## Recueil des avis issus de la consultation auprès des ministères et organismes

Projet : Poste des Patriotes à 315-25 kV et ligne d'alimentation à 315 kV

Numéro de dossier : 3211-11-117

**Projet de construction d'un poste et ligne à 315 kV des  
Patriotes — Demande d'avis d'acceptabilité portant sur le  
volet sonore de l'étude d'impact sur l'environnement**

Figure 2 – Environnement de la ligne à 315 kV projetée, Source : Poste des Patriotes à 315-25 kV et ligne d'alimentation à 315 kV – Étude d'impact sur l'environnement – Hydro-Québec, octobre 2017

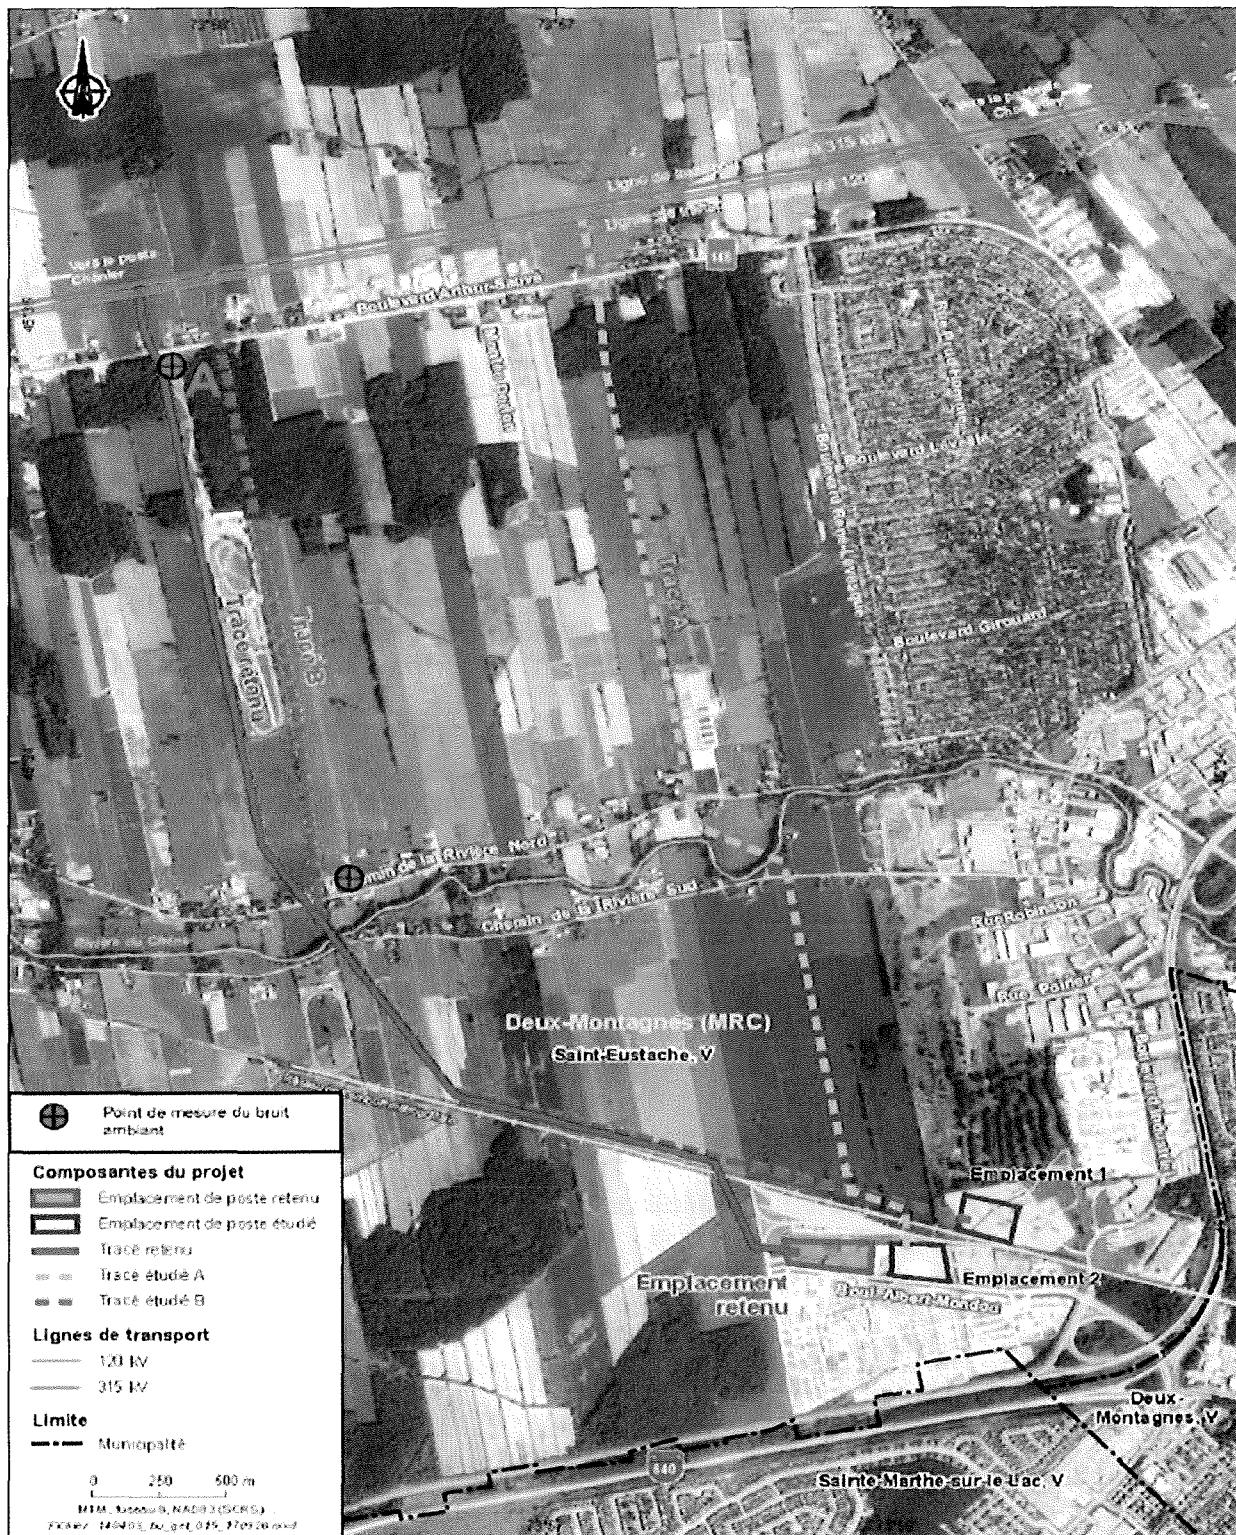
Par contre, des relevés sonores ont été réalisés à deux points récepteurs représentatifs (voir les points A et B sur la figure 2) afin d'évaluer les émissions sonores de la nouvelle ligne. Les relevés sonores ont été effectués en conformité avec les normes d'Hydro-Québec pour une période d'échantillonnage minimale de 15 minutes. L'analyse des relevés sonores a été réalisée en bande de tiers d'octave de 31,5 Hz à 16 000 Hz.

Conformément à la directive, le climat sonore initial a été défini adéquatement. Les points sensibles ont été sélectionnés de manière à couvrir tous les secteurs où des nuisances sonores sont susceptibles d'être ressenties, que ce soit autour du poste électrique ou bien le long de l'emprise de la ligne électrique.

*Figure 3 – Situation initiale, Source : Poste des Patriotes à 315-25 kV et ligne d'alimentation à 315 kV – Étude d'impact sur l'environnement – Hydro-Québec, octobre 2017*

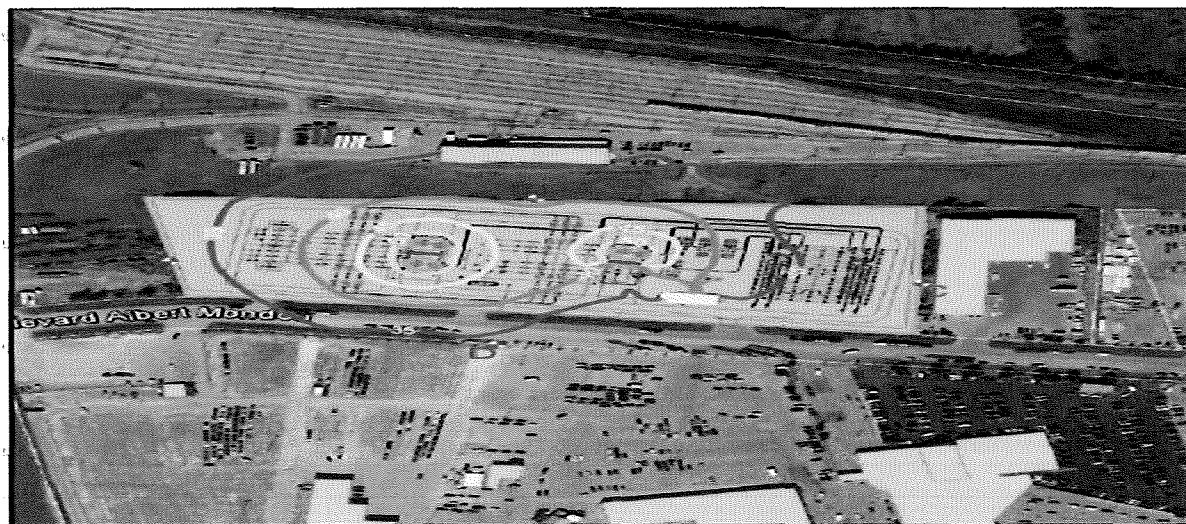
Les résultats de la modélisation montrent que les niveaux de bruit émis par le poste projeté à proximité des résidences les plus proches sont inférieurs à 15 dBA quelle que soit la condition d'exploitation. Ainsi, le bruit produit par le poste ne sera pas audible aux résidences les plus proches du poste ce qui est aussi montré par les courbes isophones (figure 3 et 4).
